FUNCTIEWIJZIGING + VERBOUWING VAN EEN SCHUUR:BERGING NAAR WONING - UITBREIDING MET CARPORT, FIETS- EN AFVALBERGING

formaat: A1 schaal: 1:50 VERDIEP +1 / NIEUW

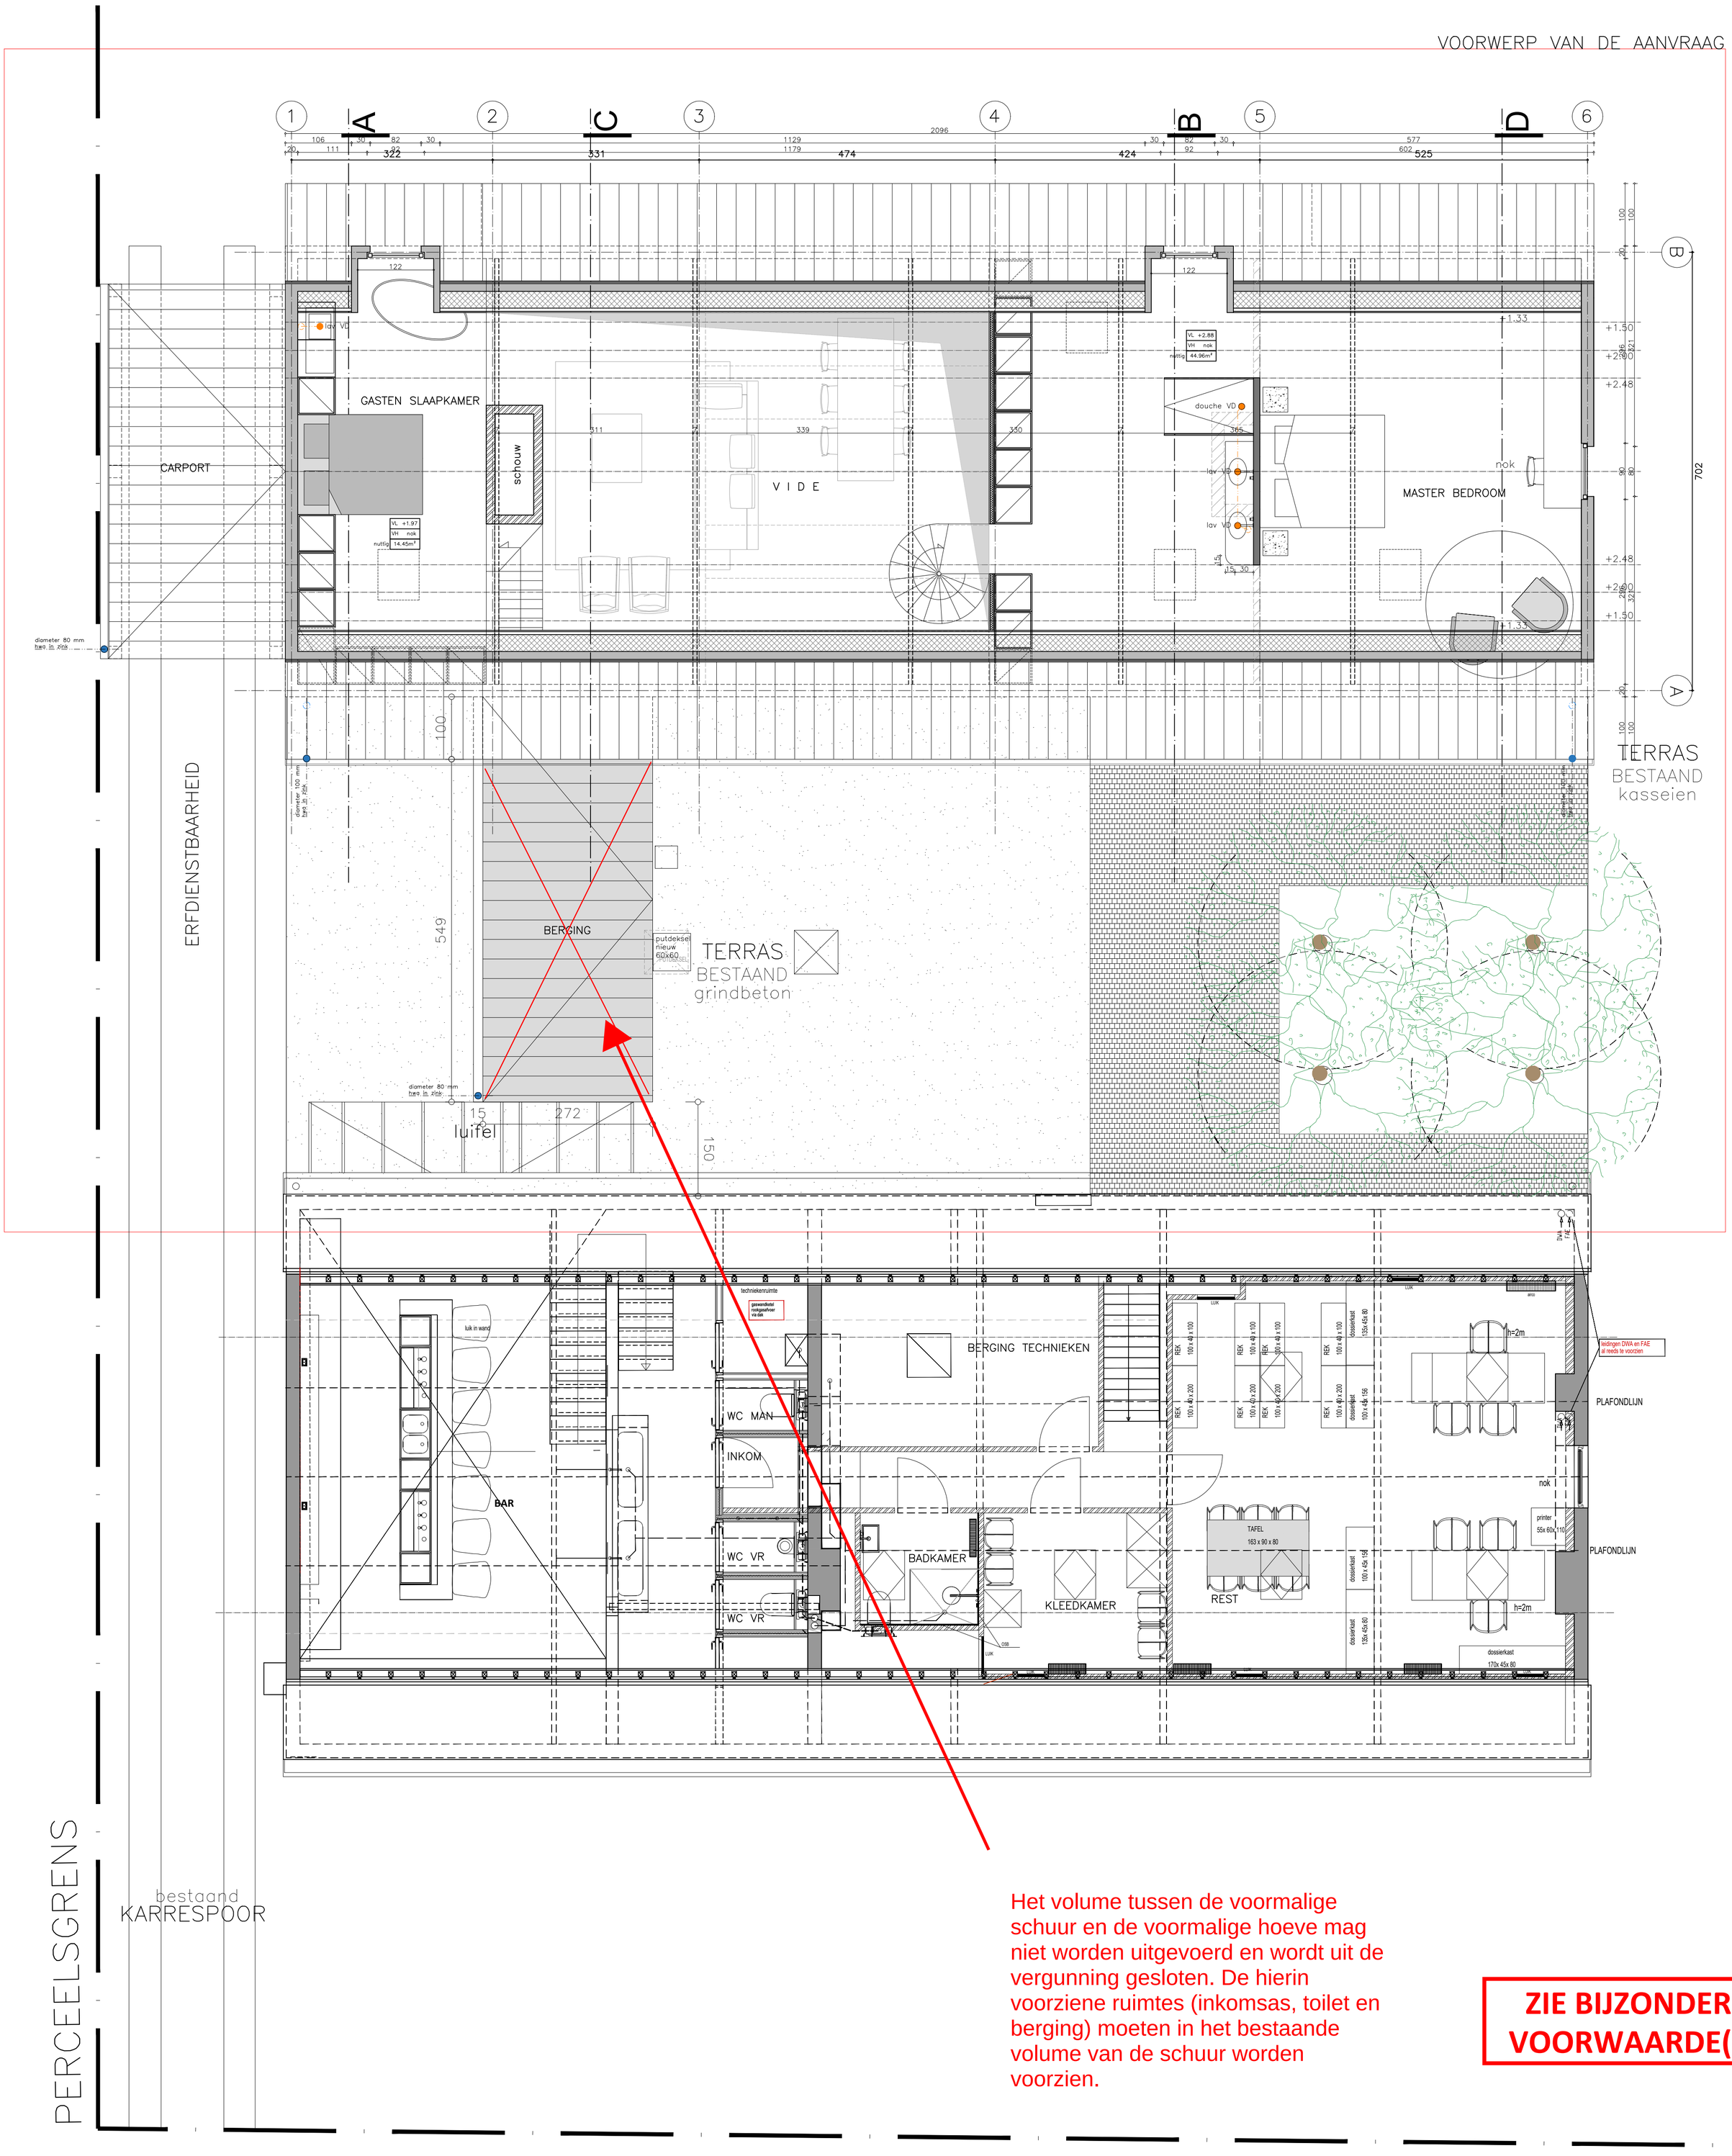
Het volume tussen de voormalige schuur en de voormalige hoeve mag niet worden uitgevoerd en wordt uit de vergunning gesloten. De hierin voorziene ruimtes (inkomsas, toilet en berging) moeten in het bestaande volume van de schuur worden voorzien.

ZIE BIJZONDERE VOORWAARDE(N)
